Punkt/ Unterpunkt	Zitierung des Punktes	Art*	Begründung/Kommentar	vorgeschlagene Änderung	Entscheidung TRVB AK/ Änderung
1.4.	Hinweis: Es müssen daher zusätzlich Maßnahmen zur Rauchfreihaltung getroffen werden, die auch im Brandfall das sichere Benützen des (Atriums) Stiegenhauses gewährleisten (= Schutzziel).	ed		Hinweis: Es müssen daher zusätzlich Maßnahmen zur Rauchfreihaltung getroffen werden, die auch im Brandfall das sichere Benützen des (Atriums) Stiegenhauses gewährleisten (= Schutzziel).	Abgelehnt , kein Unterschied erkennbar
4	Nicht zulässig sind: <ul style="list-style-type: none"> Anlagensysteme mit pyrotechnischen Auslöseelementen Von folgenden Auslösearten wird abgeraten, da keine Rückstellmöglichkeit gegeben ist und unter Umständen bei Fehlüffnungen bis zur Wiederherstellung des Ausgangszustandes mit betrieblichen Schäden (z.B. Regenschaden) zu rechnen ist: Anlagensysteme mit mechanischen Öffnungsmechanismen, welche über nicht notstromversorgte Haltemagnete geschlossen gehalten werden (z. B. Druckgaszylinder, vorgespannte Federelemente) Einstranganlagensystem, welches von der Auslösestelle nicht geschlossen werden kann	t/ed	Im Kapitel 4 die zitierten Punkte durch die

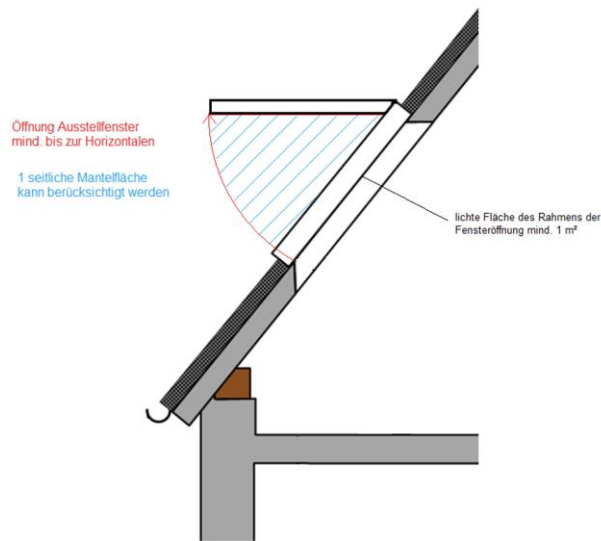
5.4	<p>Einschränkungen durch tiefer liegende Einbauvarianten, Sturzhöhen oder Mauervorsprünge sind zu berücksichtigen.</p> <p>Die Einschränkungen verlieren bei großen Öffnungsweiten jedoch an Bedeutung.</p> <p>In folgenden Fällen ist die geometrisch freie Öffnungsfläche wie folgt zu ermitteln, wobei beim lichten Abstand L_A immer das kleinste Maß anzusetzen ist:</p>	ed	<p>Sprachliche Klarstellung; Bei Einschränkungen hat die Ermittlung der geometrisch freien Öffnungsfläche unter Berücksichtigung des kleinsten lichten Abstands L_A zu erfolgen.</p>	<p>Einschränkungen durch tiefer liegende Einbauvarianten, Sturzhöhen oder Mauervorsprünge sind zu berücksichtigen. Die Ermittlung der geometrisch freien Öffnungsfläche erfolgt bei derartigen Einschränkungen unter Berücksichtigung des kleinsten lichten Abstandes L_A anstatt des Normalabstandes d. HINWEIS: Die Einschränkungen verlieren bei großen Öffnungsweiten an Bedeutung.</p>	<p>Angenommen, Skizzen werden adaptiert, siehe vorstehend</p>

Skizze zur Erläuterung nachfolgend angeführt.

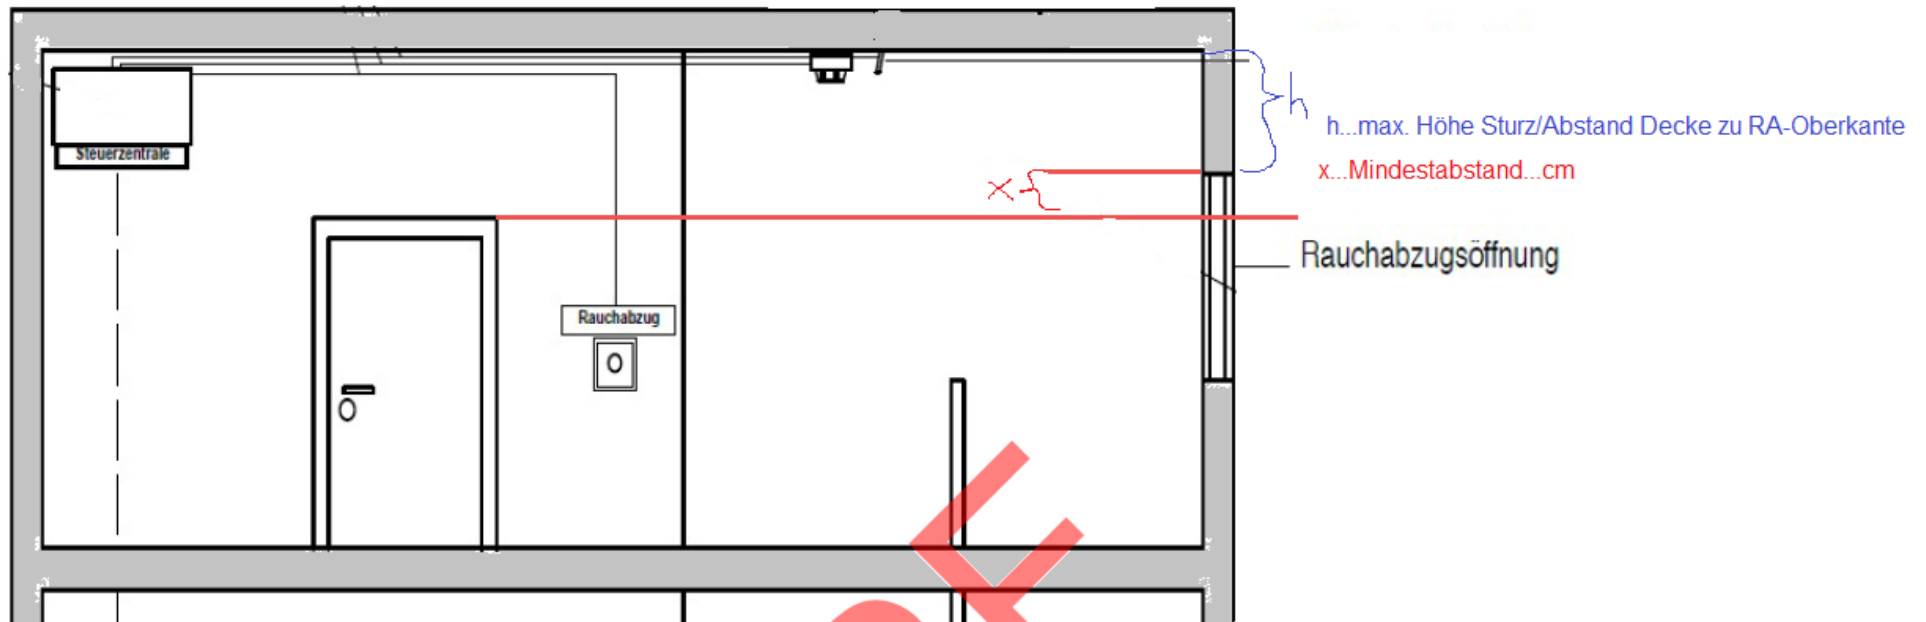
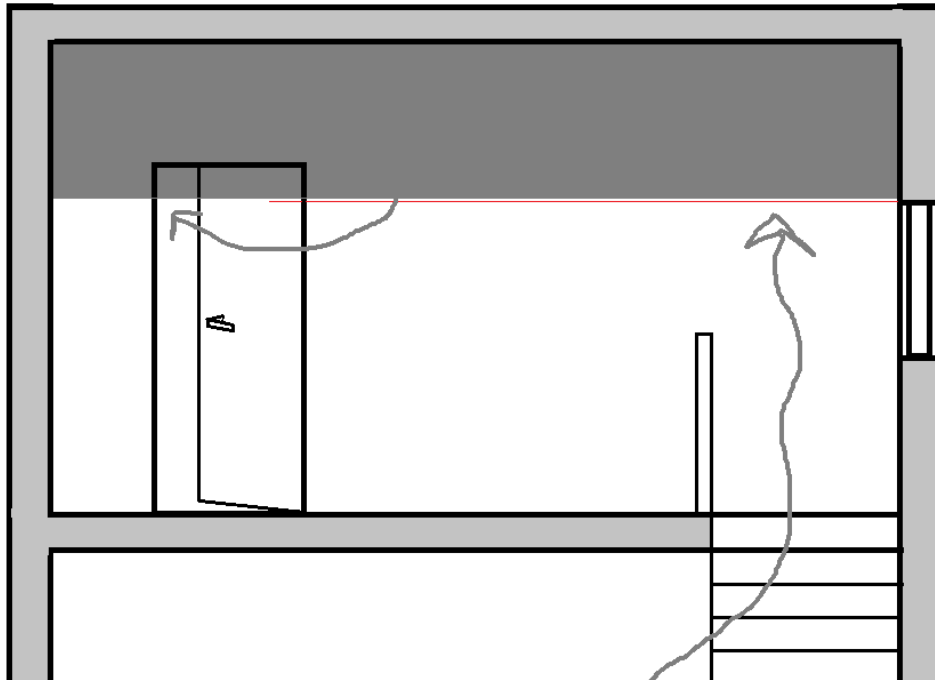
6.2	Die Lüfter für den Rauchabzug müssen grundsätzlich an oberster Stelle (Dach oder Außenfassade) des Stiegenhauses eingebaut werden.	Ed/t	<p>Erfahrungsgemäß ist die Auslegung der „obersten Stelle“ bei Rauchabzügen in Form von in der Wand eingebauten Fenstern häufig Gegenstand von Diskussionen.</p> <p>In diesem Punkt wäre es ggf. sehr hilfreich und sinnvoll, Werte festzulegen wie:</p> <ul style="list-style-type: none"> - Maximal zulässiger Abstand zwischen Treppenhausdecke und Oberkante einer in der Außenwand eingebauten Rauchabzugsöffnung (h=max. zulässige Sturzhöhe); - Mindestens erforderlicher Überstand einer Rauchabzugsöffnung gegenüber von Zugangstüren zu Aufenthaltsräumen im obersten Geschoß (x=? cm, Vorschlag mind. 10cm) 	<p>Die Lüfter für den Rauchabzug müssen grundsätzlich an oberster Stelle (Dach oder Außenfassade) des Stiegenhauses eingebaut werden.</p> <p>Die Oberkante der Rauchabzugsöffnungen muss jedenfalls zumindest 10 cm über der Oberkante der höchstgelegenen Zugangstür zu einem Aufenthaltsraum liegen, um eine Rauchausbreitung vom Stiegenhaus in angrenzende Nutzungen wirksam einzuschränken.</p> <p>Siehe nachfolgende Skizze anbei.</p>	Abgelehnt , ersetzen: ED die Lüfter durch der Rauchabzug die Lüfter durch der Rauchabzug

(Oberkante Rauchabzugsöffnung in Wand darf nicht tiefer liegen als Oberkante einer Tür, sonst Gefahr der Rauchübertragung in andere Bereiche, da der Rauch zu tief absinkt, bevor er über den Rauchabzug ins Freie abfließt).

x...mindestens 10 cm (Vorschlag)
h...< 1m (Vorschlag)

Rauchabzug liegt zu tief im Verhältnis zur Türoberkante im obersten Geschöß. Rauch fließt ggf. in andere Bereiche, Wirksamkeit des Rauchabzugs eingeschränkt.

erläuternde Skizze zur Erklärung, warum eine Definition der „obersten Stelle“ bei Wandöffnungen ggf. wichtig wäre. Ebenso würde bei Brand in der obersten Nutzungseinheit die Rauchabfuhr im Treppenhaus erschwert werden, wenn das Treppenhaus-Fenster zu tief sitzt.
